改善箇所説明図

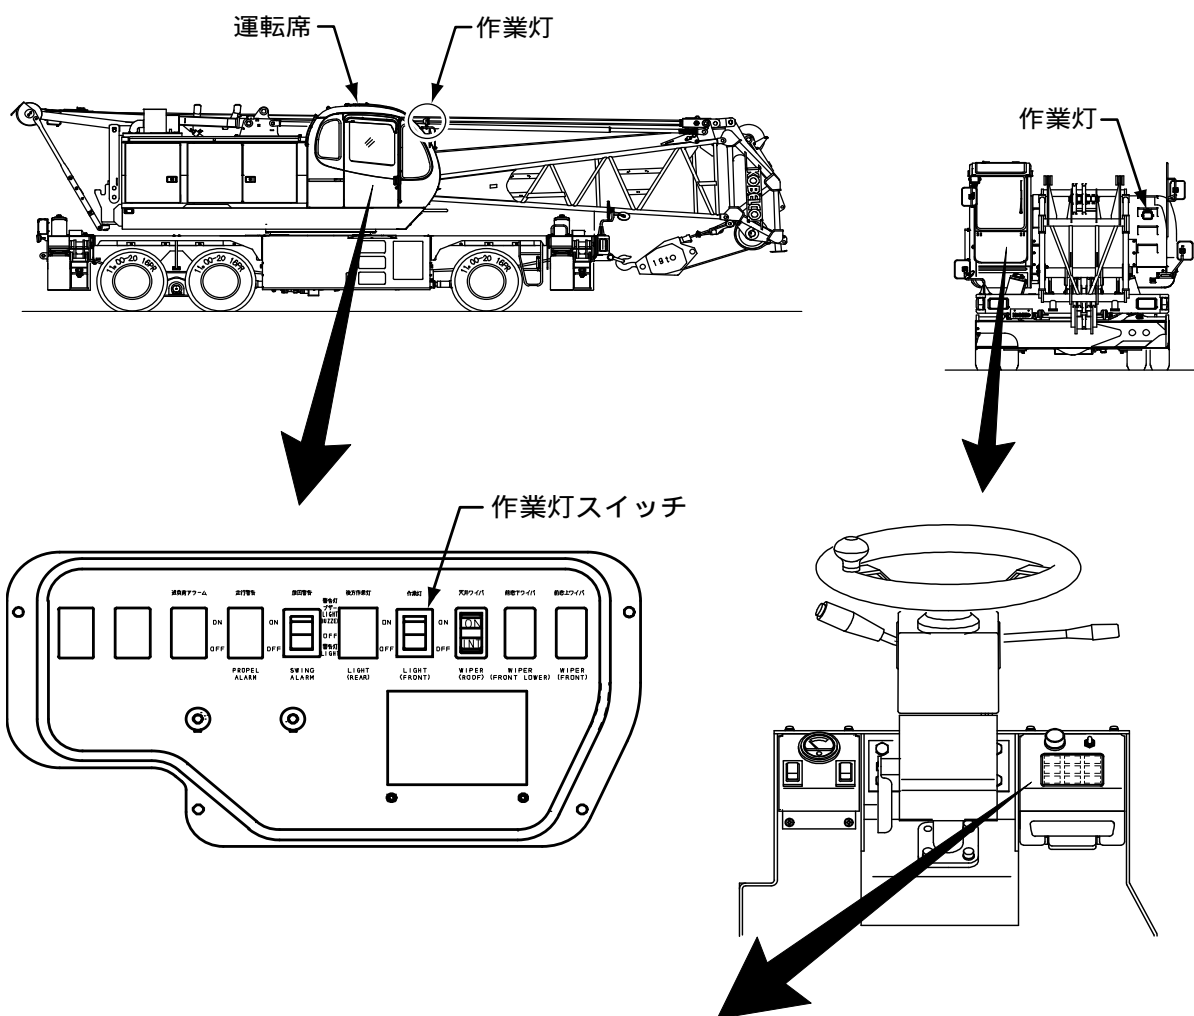
不具合の内容

クレーン作業中に点灯する灯火 (白色、300cd以上)において、運転者席で点灯状態を確認する装置が備えられていない。

改善の内容

全車両、運転者席で点灯を確認できる装置 (パイロットランプ)を取付ける。

識別：外観上、点灯状態を確認できる装置 (パイロットランプ)の有無にて容易に識別が可能
なため、特別な識別は行わない。
